Σχόλια και Διορθώσεις στην άσκηση 02.

Από την Ευγγελία Φραγγεδάκη,
Phd, αρχιτ. μηχαν.

για τη Διδακτική Ομάδα:

Ν. Δ. Λαγαρός, Θ. Στάμου.

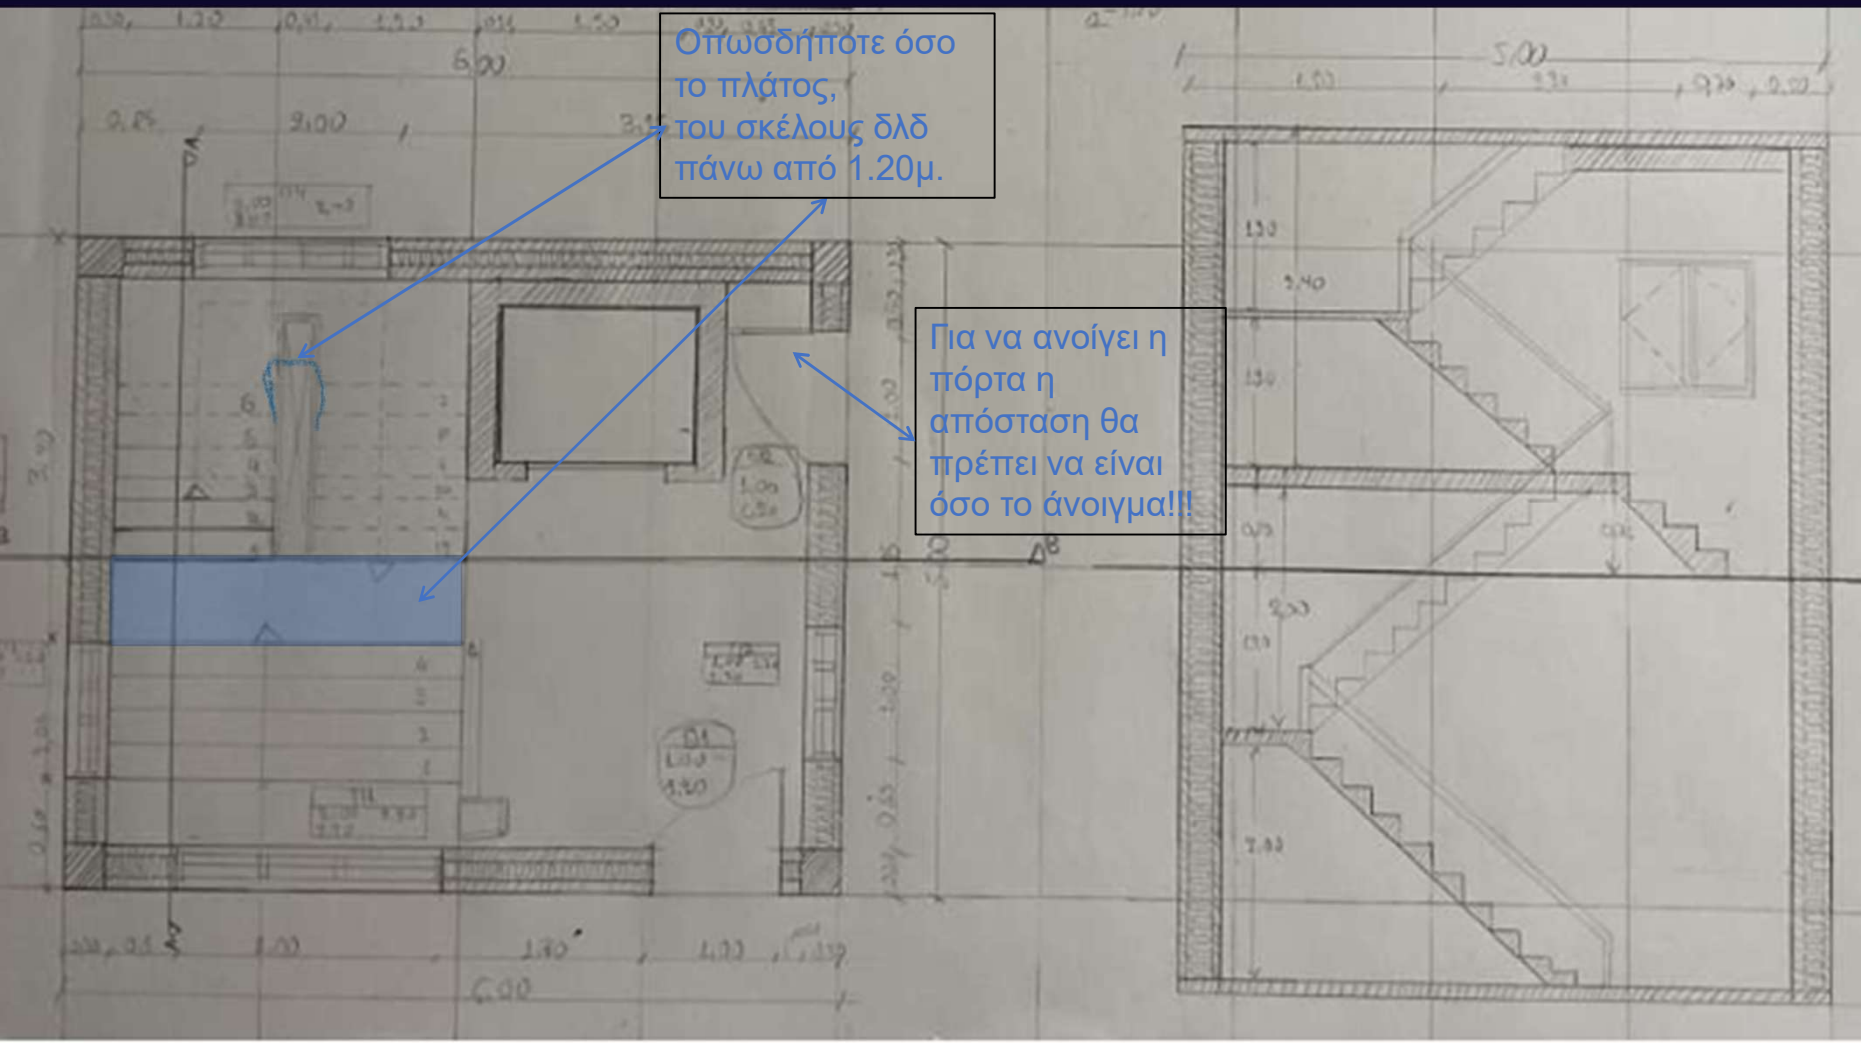
B↑

το πλάτος,
Οπωσδήποτε να
ΕΊΝΑΙ όσο το
πλάτος
του σκέλους
ανάβασης .

A01. Κάτοψη.

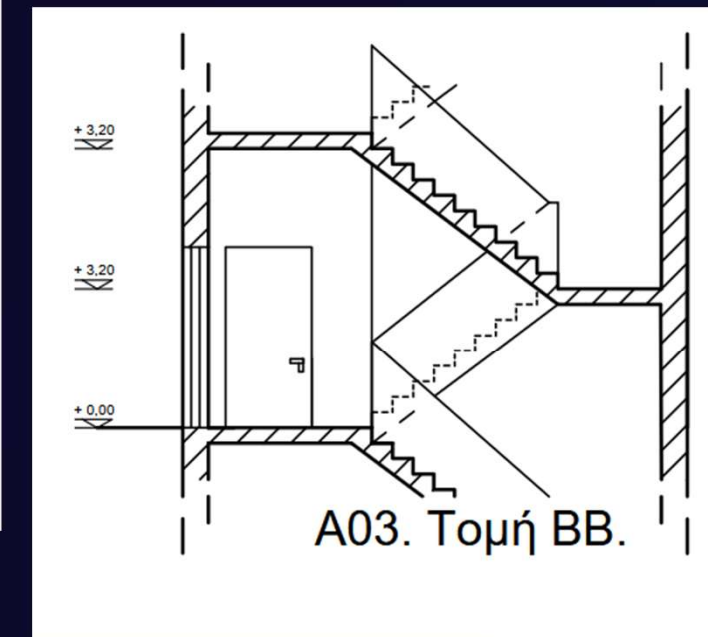
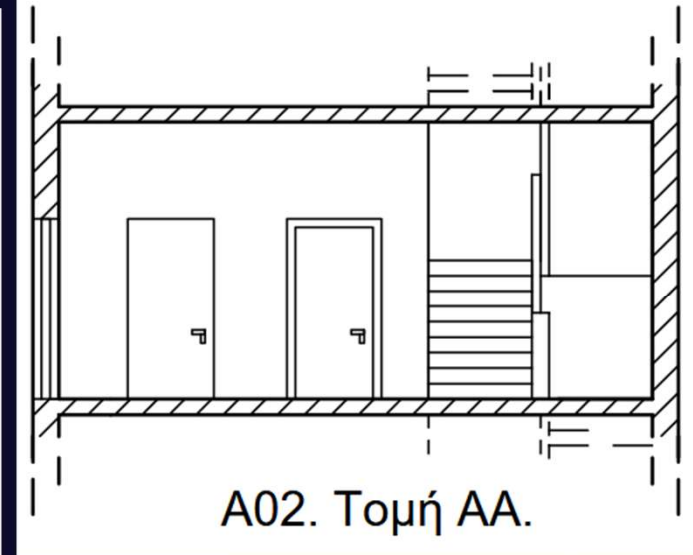
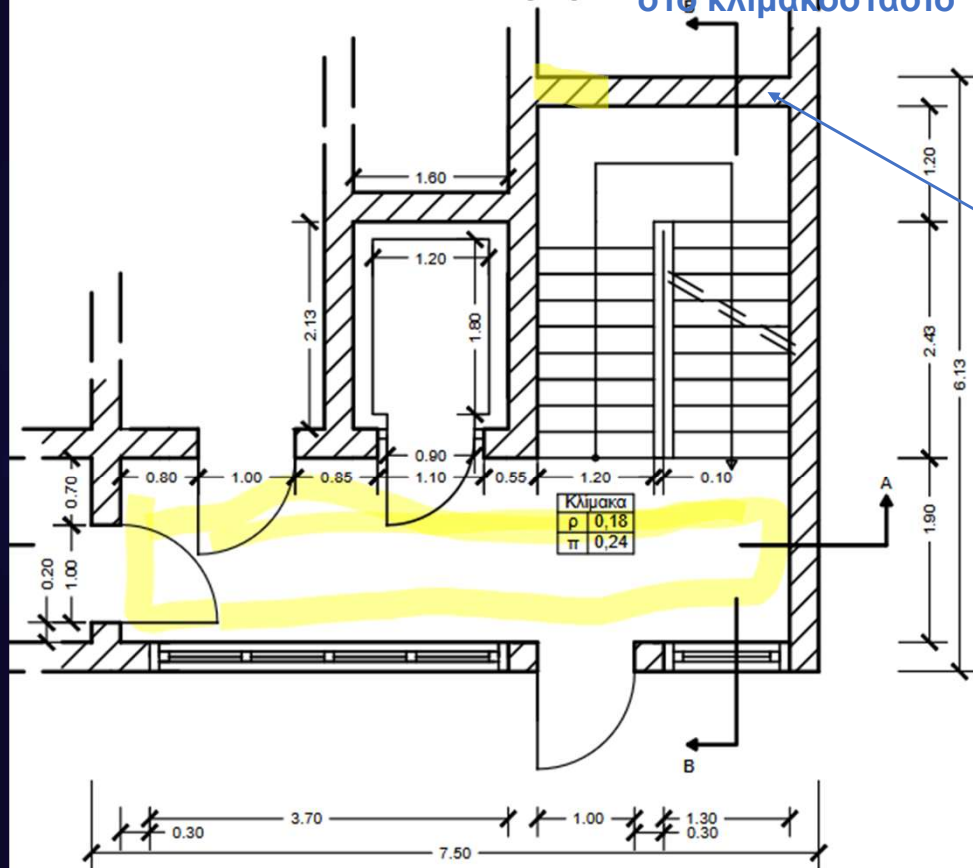
Να προστεθούν παράθυρα
στο κλιμακοστάσιο και στο
χώρο εισόδου

Είναι στενός ο
χώρος εισόδου.
Τουλάχιστον 2μ
πλάτος.

Οπωσδήποτε
παράθυρο στο
κλιμακοστάσιο.

Να προστεθούν παράθυρα
στο κλιμακοστάσιο

ΤΟΜΗ Ε

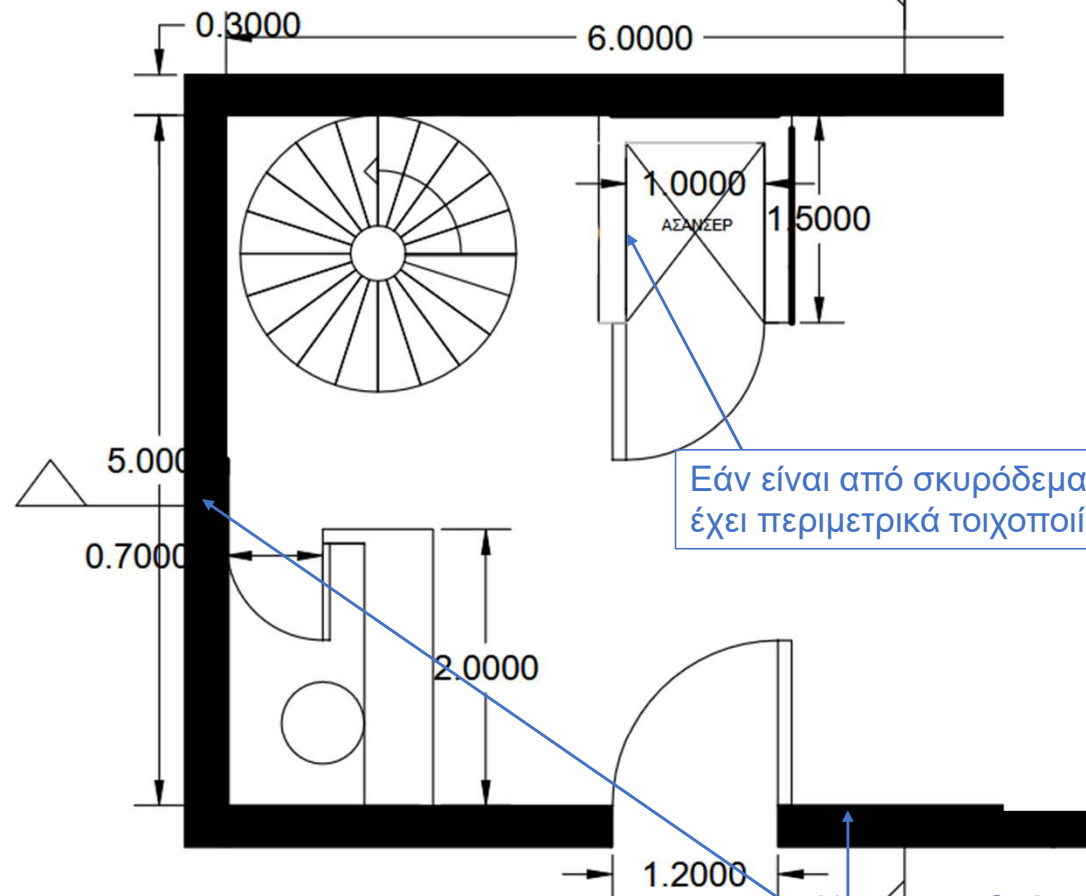
Εάν είναι από σκυρόδεμα, θα έχει περιμετρικά τοιχοποιία.

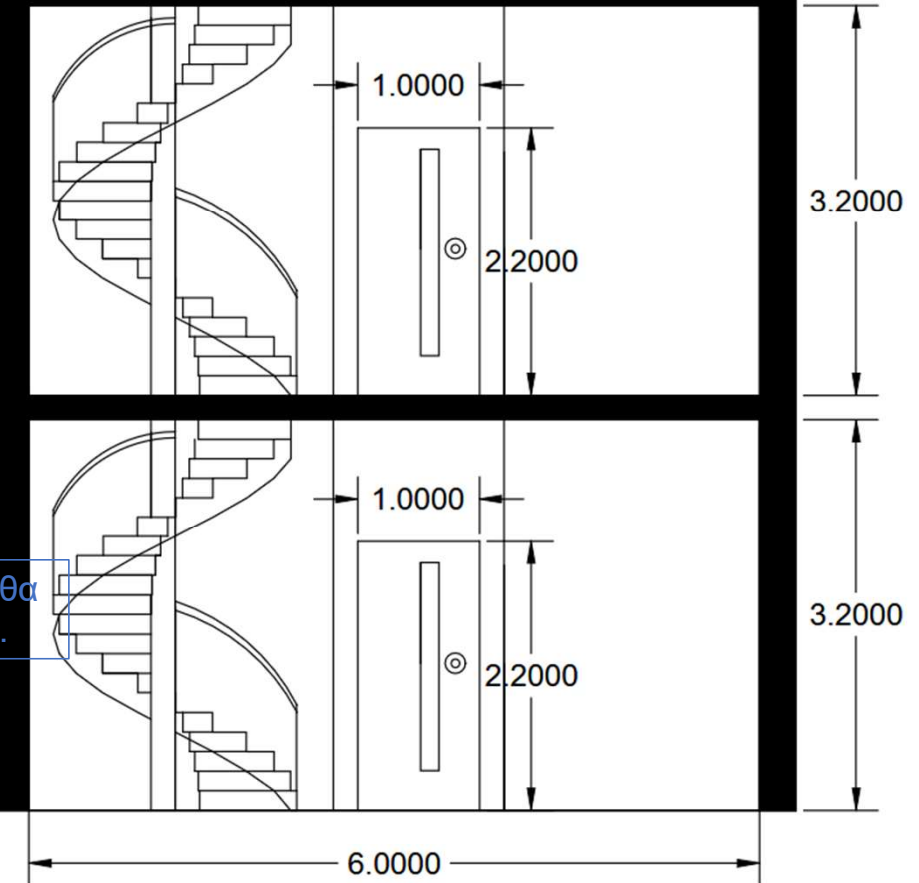
Να προστεθούν παράθυρα στο κλιμακοστάσιο και στο χώρο εισόδου

Πολύ στενός
διάδρομος, χωρίς
χρήση.

Αυτό αποτελεί ΕΜΠΟΔΙΟ στην κίνηση!

Δεν χρειάζεται ενδιάμεση πόρτα. Ο χώρος Εισόδου πρέπει να εξασφαλίζει ελεύθερη κίνηση.

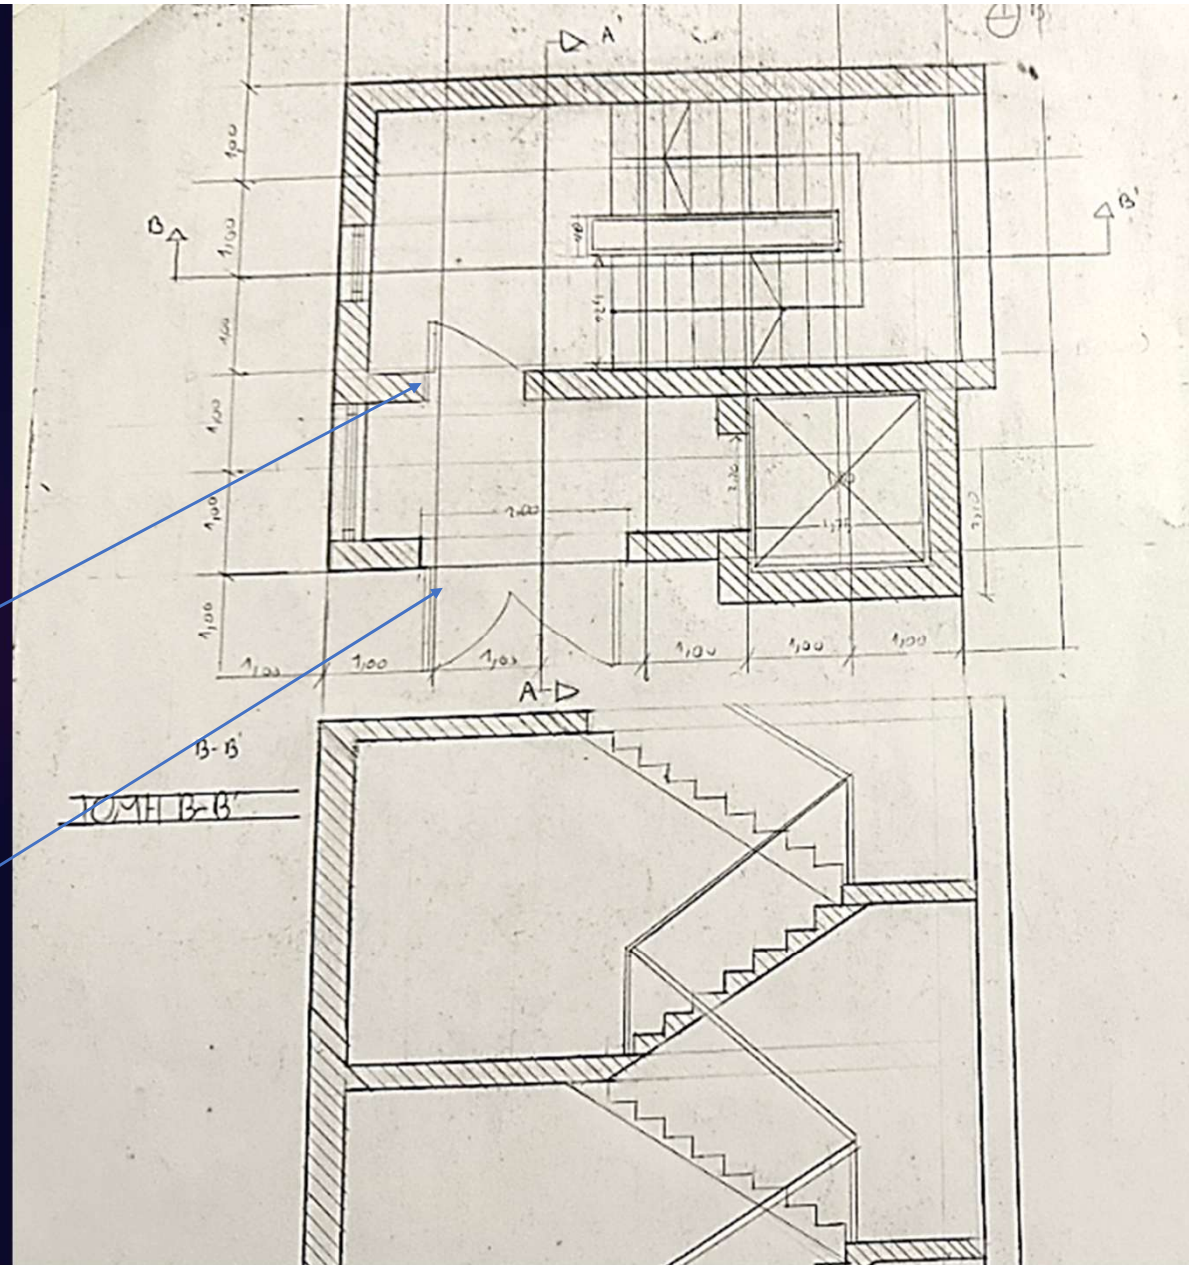
Τα θυρόφυλλα ανοίγουν προς τα μέσα, προς το εσωτερικό του κτιρίου. Δεν είναι κλιμακοστάσιο κινδύνου.

ΠΡΟΣΟΧΗ! Δεν
υπάρχει
πλατύσκαλο!!!!

Είναι 28 σκαλοπάτια! Αρκούν
για 1.5 όροφο!!!

ΠΡΟΣΟΧΗ! Αυτό το πλάτος
σκαλοπατιού δεν είναι ίδιο
στην κάτοψη!!!!

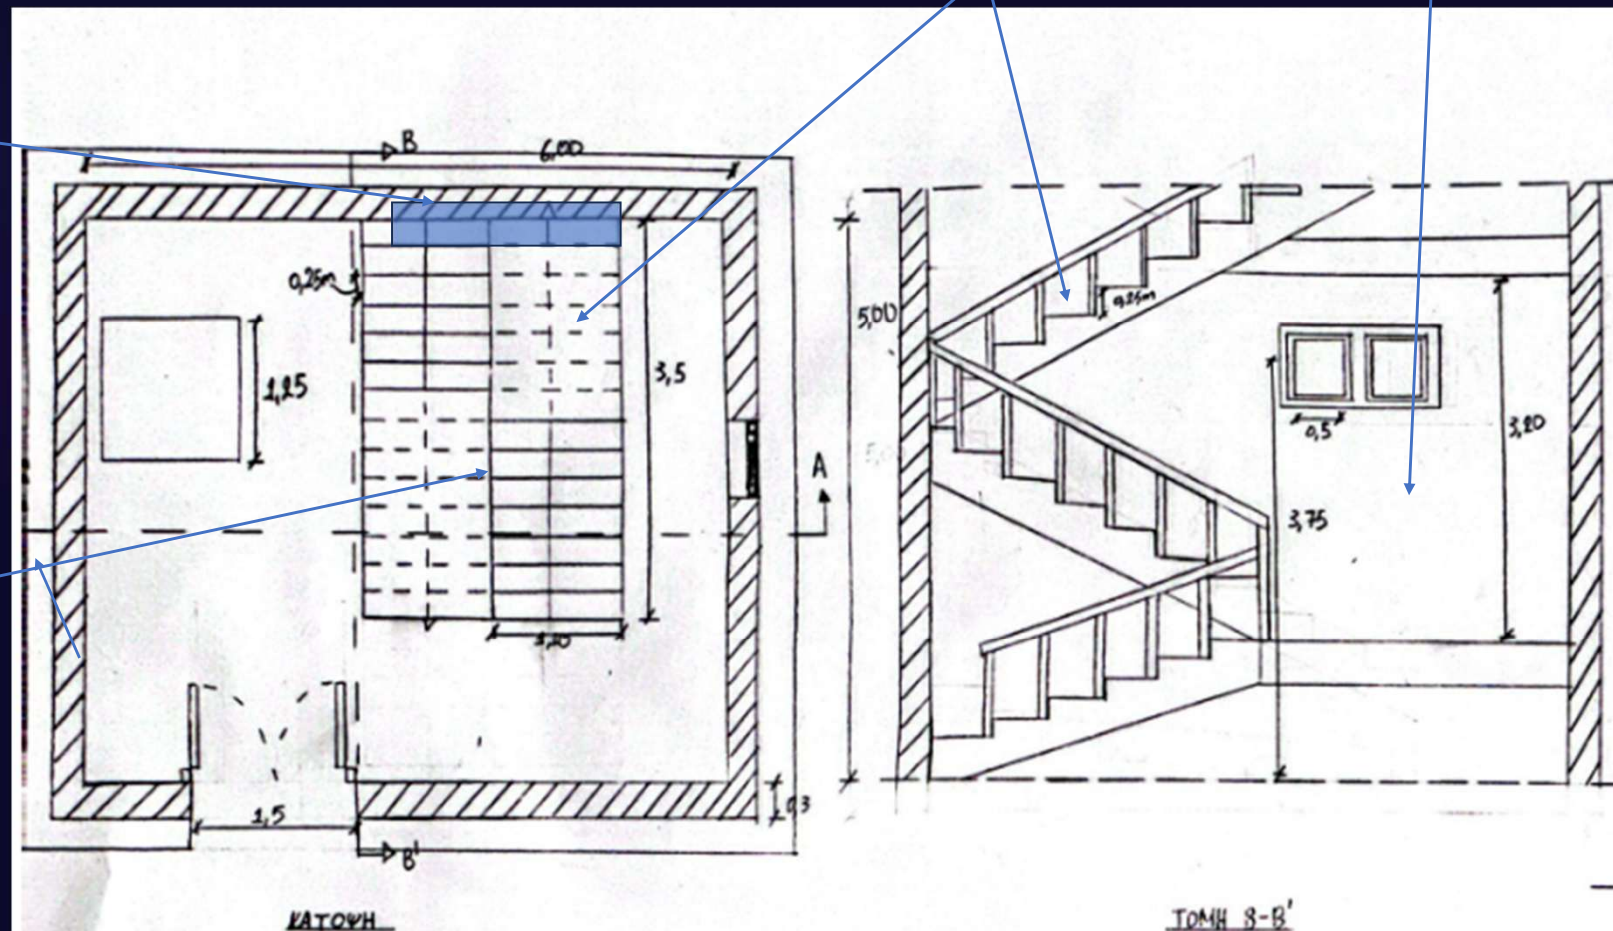
Είναι πολύ ψηλά τα
παράθυρα!

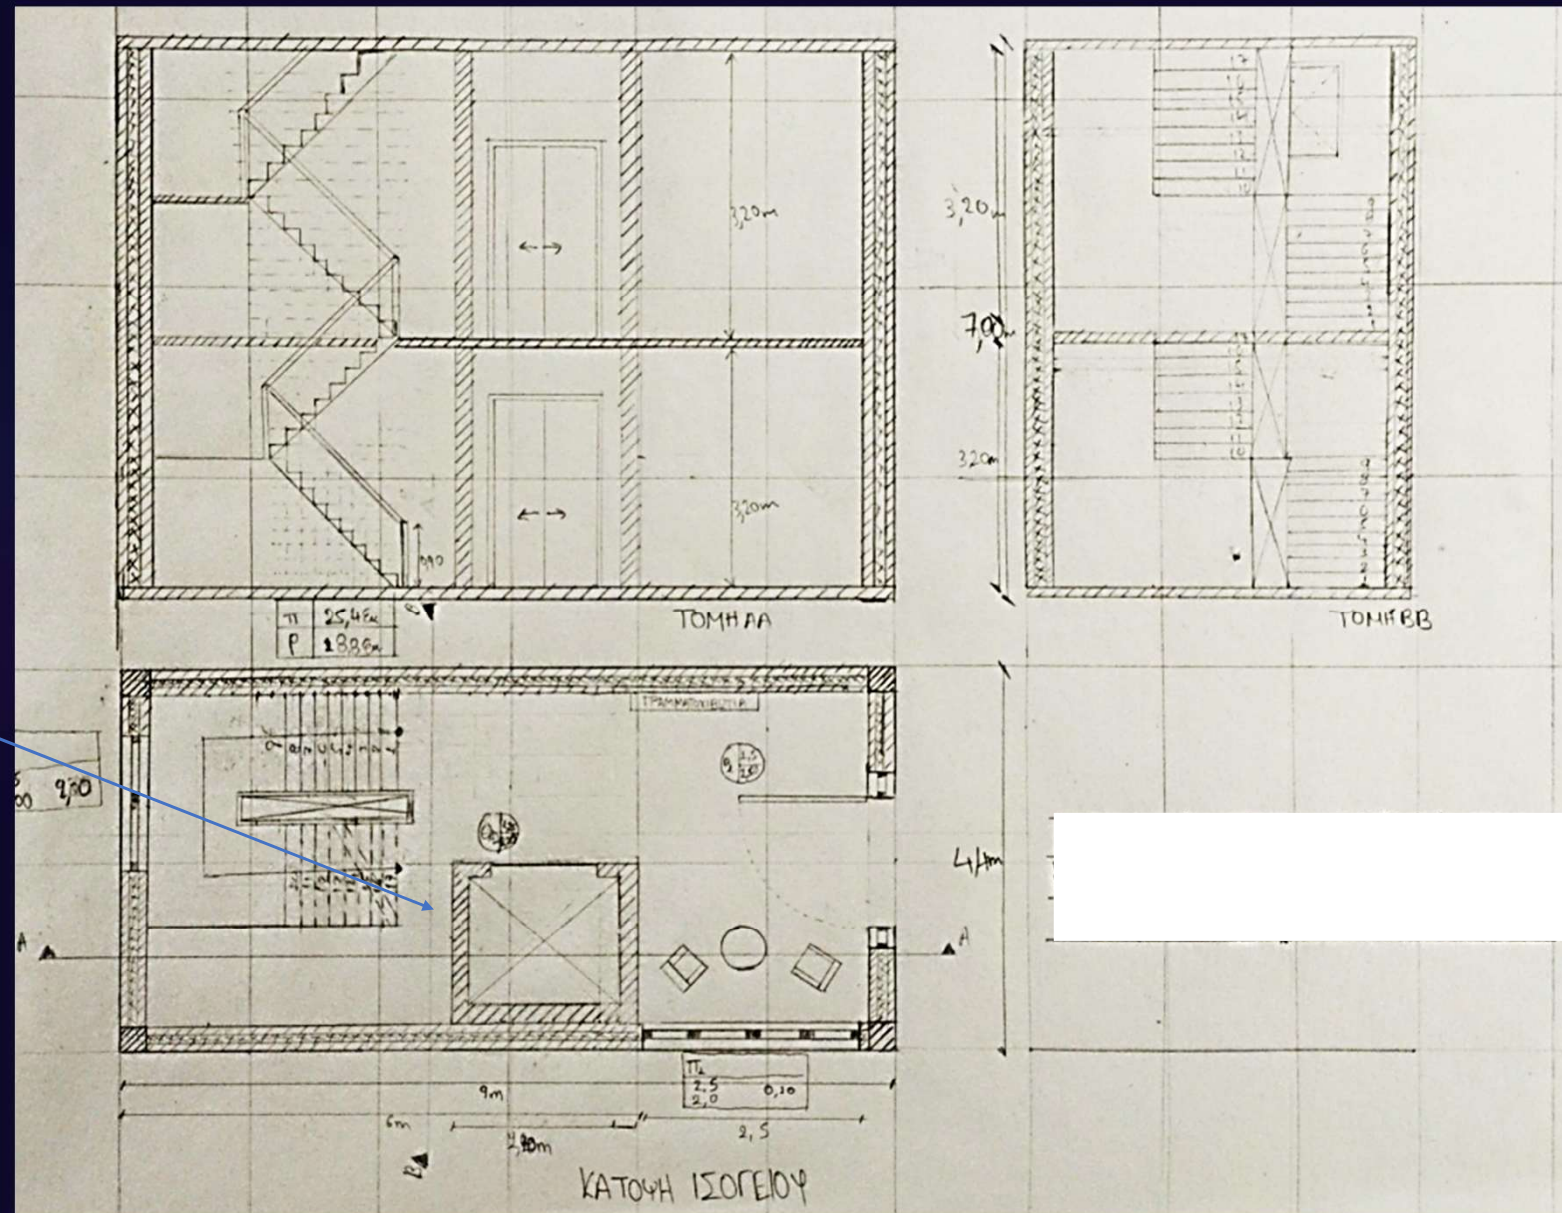
ΠΡΟΣΟΧΗ! Ο
ανελκυστήρας
αποτελεί εμπόδιο
στο
κλιμακοστάσιο!!!!
Χρειάζεται
τουλάχιστον 1.20μ.
απόσταση. Καλό
θα είναι να
μετακινηθεί το
φρεάτιο
ανελκυστήρα πιο
κάτω

ΠΡΟΣΟΧΗ! Ωραίο
καθιστικό στην
είσοδο, ΑΛΛΑ δεν
μπορεί κάποιος να
περάσει!

Το τοιχίο εμποδίζει
την κίνηση. Πλάτος
πλατύσκαλου,
τουλάχιστον 1.20μ.
